機種	高圧真空遮断器 VF-32C/40C 形
	真空遮断器 3/6/10-VPR-25C/32C/40C 形

フェースプレート印刷の定格銘板位置変更

発行 日付	2011年11月	件名	三菱特別高圧真空遮断器 定格銘板位置変更	三菱電機(株)受配電システム製作所 (担当)機器営業課 (TEL)0877-24-2075 〒763-8516 香川県丸亀市蓬萊町8番地
----------	----------	----	-------------------------	--

図 定格銘板の位置

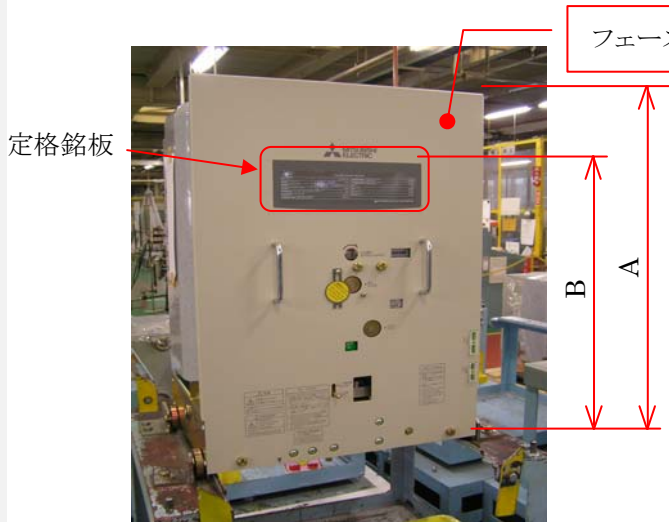
フェースプレートの定格銘板位置を変更します。
(定格電流 2500/3000/3150A 用定格銘板位置を、600/630/1200/1250/1600/2000A 用にあわせて統一します。
なお、フェースプレート自体の大きさに変更はありません)

形名	定格電流	従来 (mm)	
		寸法 A	寸法 B
VF-32C/40C	1200/1250/ 2000A	667	582.5
10-VPR-25C(F)	600/630/ 1200/1250A		
3/6/10-VPR -25C/32C/40C	1600/2000A		
VF-32C/40C	3000/3150A	757.5	622
3/6/10-VPR -32C/40C	2500/ 3000/3150A

形名	定格電流	変更後 (mm)	
		寸法 A	寸法 B
VF-32C/40C	1200/1250/ 2000A	667	<u>582.5</u>
10-VPR-25C(F)	600/630/ 1200/1250A		
3/6/10-VPR -25C/32C/40C	1600/2000A		
VF-32C/40C	3000/3150A	757.5	
3/6/10-VPR -32C/40C	2500/ 3000/3150A
